電源開発株式会社
大間原子力発電所

意見聴取会指摘事項について
(地盤関係)

平成19年1月
原子力発電安全審査課

図-1.1 最大鉛直加速度の深度分布の比較¹⁾

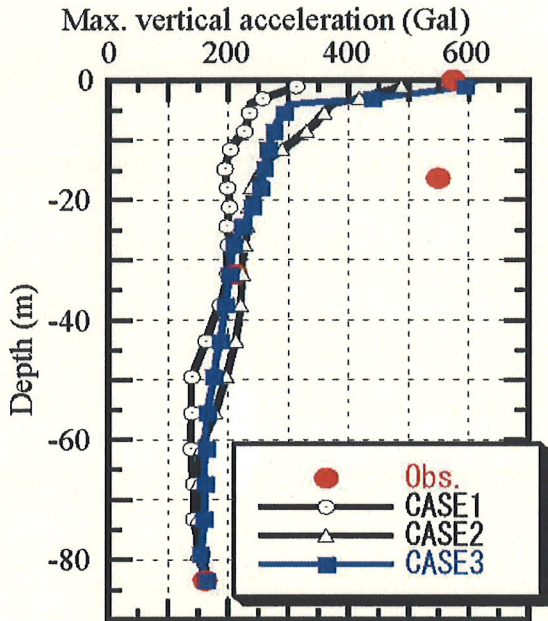
- 1) 原子炉建屋基礎地盤の安定性評価に用いる動的物性値の設定について説明すること。

この鉛直動に対する解析手法の妥当性を検討する目的から、地盤安定性評価部会¹⁾では、1995年兵庫県南部地震においてポートアイランドで観測された地震記録を対象に、上述の2種類の等価線形解析手法を用いた比較解析（水平・鉛直の同時入力）を行っている。鉛直加速度の解析結果を図-1.1に示す。図によれば、地表付近の軟弱な地盤に対しては、従来の等価線形解析（ ν 一定解析、CASE1）は実測値に比べて応答が小さくなるが、 K 一定解析（特にCASE3）は良く一致していることが分かる。

図-1.2 最大鉛直加速度の深度分布の比較¹⁾

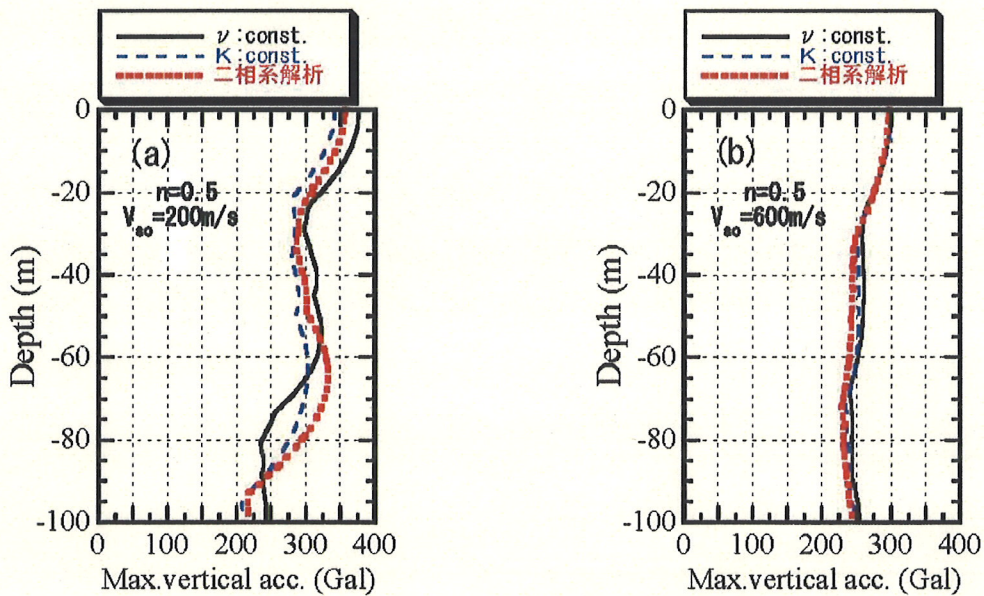
また、軟岩クラスまで（初期S波速度 $V_{s0}=200\text{m/s} \sim 600\text{m/s}$ まで）を想定した飽和地盤に対して、上述の2種類の等価線形解析より精度の高い解析である二相系解析（Biotの式に基づく）も実施し、解析結果を比較している。図-1.2に最大鉛直加速度の深度分布の比較を、図-1.3に鉛直加速度の伝達関数の比較を示す。これらの図によれば、 $V_{s0}=200\text{m/s}$ の地盤では ν 一定解析結果は K 一定解析及び二相系解析結果と一致していないが、軟岩クラスの $V_{s0}=600\text{m/s}$ の地盤においては ν 一定解析結果も K 一定解析及び二相系解析結果とほぼ等しくなっていることが分かる。

図-1.4 速度構造と地震計位置¹⁾

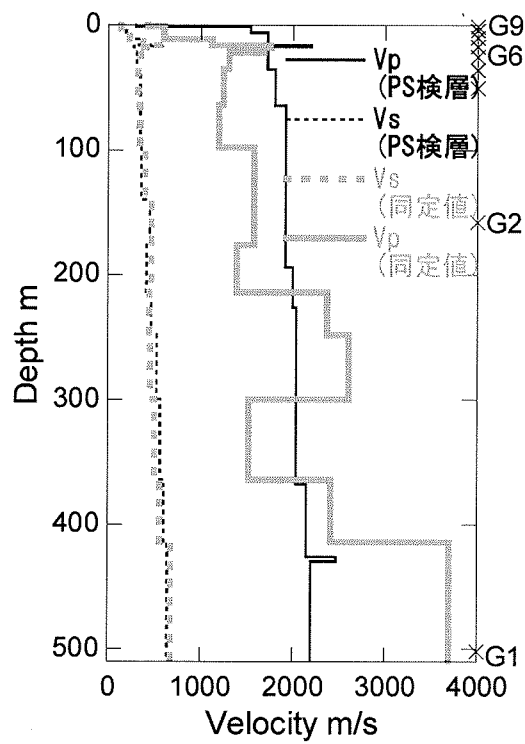
地盤安定性評価部会¹⁾では、図-1.4に示す比較的良好な第四紀地盤（茨城県鹿島地点）における中小地震（地表面での水平動の最大加速度が 20gal を超える20地震を対象）の鉛直アレーの記録（水平動と鉛直動を同時に観測）から、P波の減衰特性を表す Q_p 及びS波の減衰特性を表す Q_s を同定している。同定結果を示した図-1.5によれば、既往の研究成果と同様に、 $Q_p < Q_s$ の関係が成り立ち、 Q_p と Q_s の周波数依存性はG2より上層の地盤(G9-G6, G6-G2)で若干異なるものの、以深の硬質な地盤(G2-G1)になるほど両者が概ね一致することが分かる。以上のことから、水平動と鉛直動を同時に入力する等価線形解析において、減衰定数として $h_s = 1/2Q_s$ を設定することは安全側の鉛直動応答を与えることを示唆していることが分かる¹⁾とされている。

図-1.6 大間地点の減衰定数 (h_p と h_s の比較)

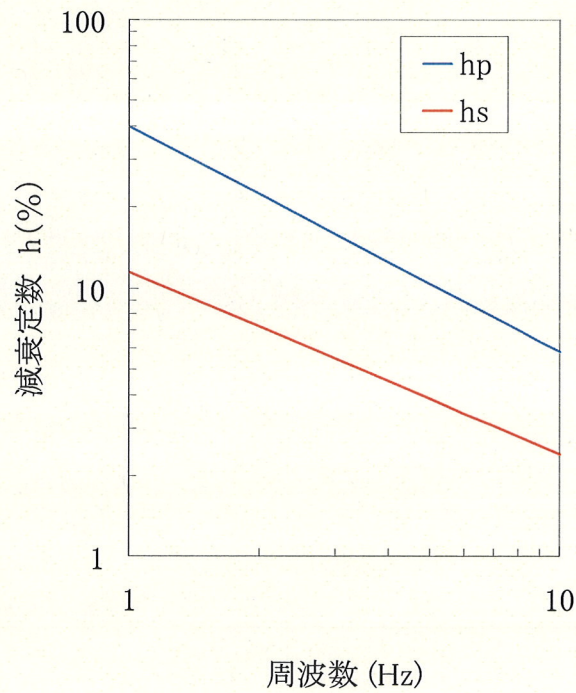
また、申請者は、「はぎとり解析地盤モデルについて」（意見聴取会資料「04-大間設C-68」）に示すように大間地点で観測された代表的な4地震（1993年釧路沖地震、1993年北海道南西沖地震、1994年北海道東方沖地震、1994年三陸はるか沖地震）の水平成分及び鉛直成分の地震観測記録を用いて速度構造及び減衰定数の同定解析を実施している。4地震の水平及び鉛直成分に同定された減衰定数 $h (= h_0 f^{-\alpha})$ 、ここに、 h_0 は 1Hz における減衰定数、 α は減衰定数の周波数依存の度合いを表すパ

ラメータ)の平均値を図-1.6に示す。ここで、 h_s は水平動の減衰定数、 h_p は鉛直動の減衰定数である。図によれば、地盤安定性評価部会¹⁾の検討結果と同様に $h_p > h_s$ の関係が成り立つことから、鉛直動を考慮する等価線形解析において、鉛直動の減衰定数として水平動の減衰定数 h_s を設定することは安全側の鉛直動応答を与えることが分かるとしている。

これらの検討結果に基づき、大間地点の基礎地盤の安定性検討においては、水平動の減衰定数と同じ値を、鉛直動においても用いるとしており、減衰定数の周波数依存性は考慮せず、岩盤については保守的に減衰定数 $h = 3\%$ 一定として動的FEM解析を実施するとしている。

図-1.7 繰り返し载荷のパターン（淡灰色火山礫凝灰岩）

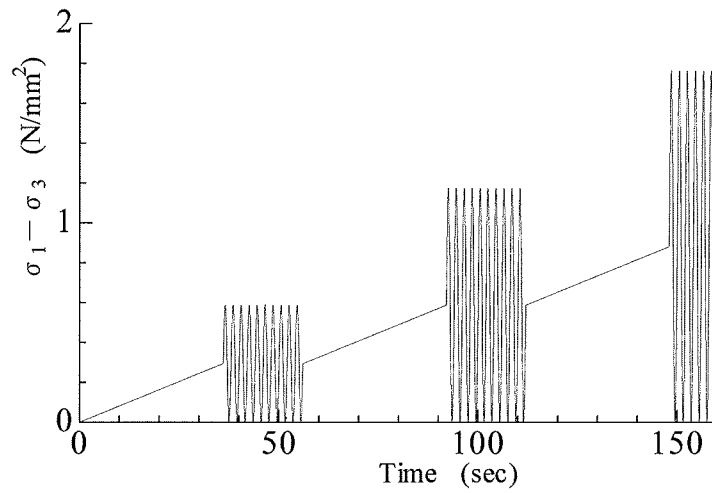
繰返し三軸試験の方法は、図-1.7 に示すように一定振幅の繰返し荷重を段階的に増加させながら、供試体が破壊するまで与える多段階繰返し試験であり、繰返し荷重は軸差応力の最大値を淡灰色火山礫凝灰岩で 0.59N/mm^2 、シームで 0.15N/mm^2 ずつ増加させ、応力段階ごとに同一荷重を 10 回繰返ししている。

図-1.8(a) 応力～ひずみ関係の比較 (淡灰色火山礫凝灰岩)

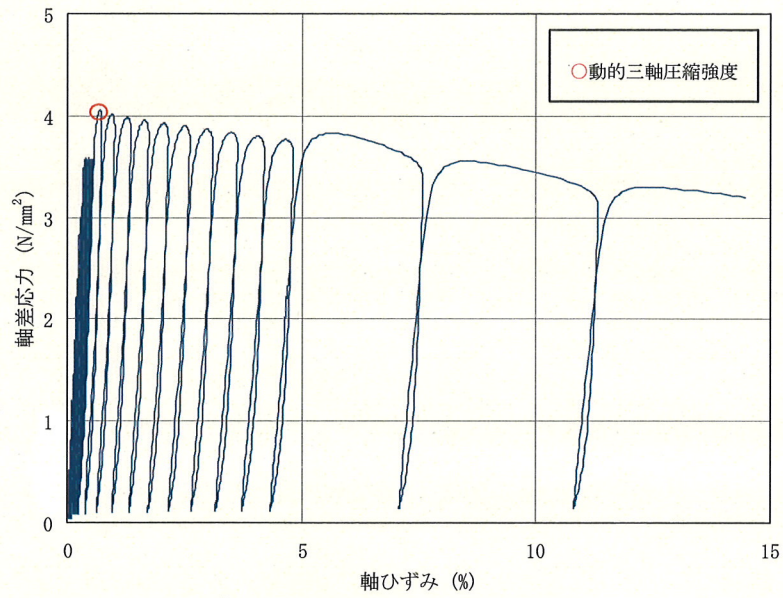
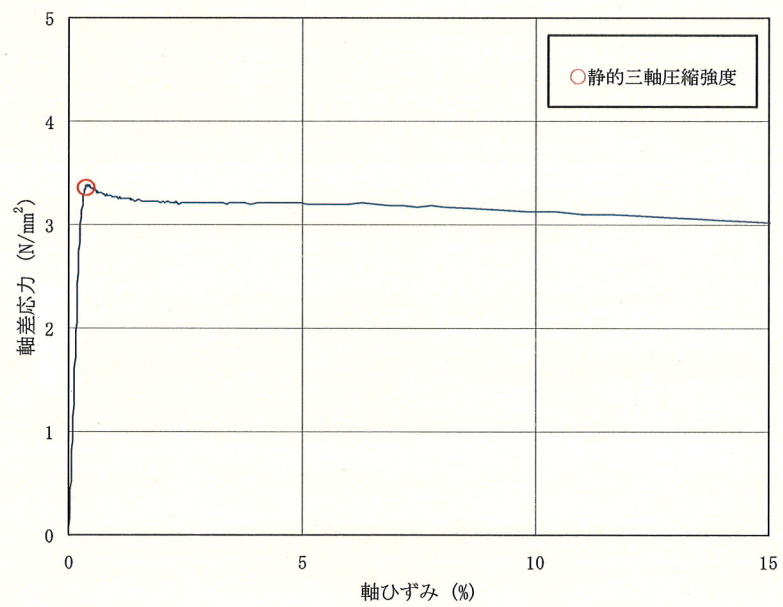
また、動的せん断強度試験と静的せん断強度試験との試験結果の比較例を図-1.8 に示す。

試験結果によれば、軟岩における既往の研究例^{2)~3)}と同様に、岩盤に対して動的せん断強度は静的せん断強度を上回っている。また、シームや

以上より，地盤の静的せん断強度を動的せん断強度は下回らないことから，基礎地盤の動的FEM解析におけるせん断強度として静的せん断強度を用いることは妥当であるとしている。

図-1.9 動的強度と初期せん断応力の関係 (締固めた粘性土及び不かく乱土) ⁴⁾

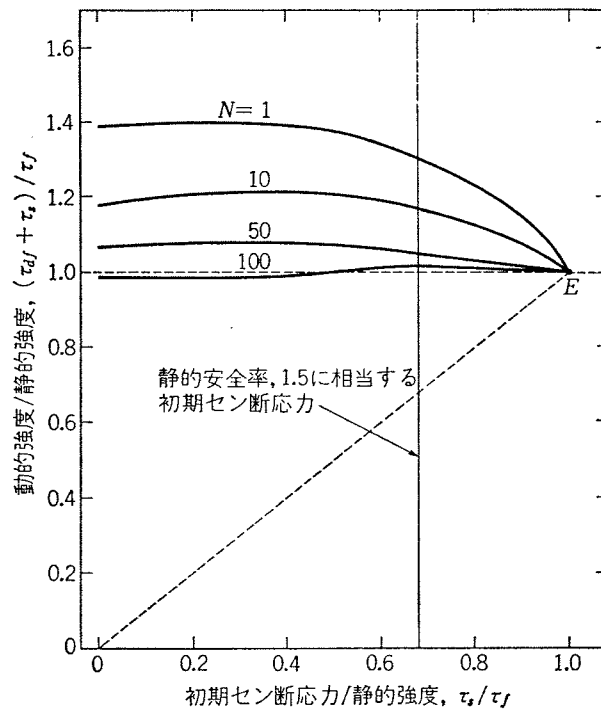
断層に対しても，図-1.9 に示す締固めた粘性土や不かく乱土の繰返し試験により求めた動的強度を取りまとめた結果例⁴⁾及び図-1.10 に示す母岩の岩片などを含んだ断層材料の動的強度試験結果例⁵⁾と同様に，試験結果によれば動的せん断強度は静的せん断強度を上回っている。
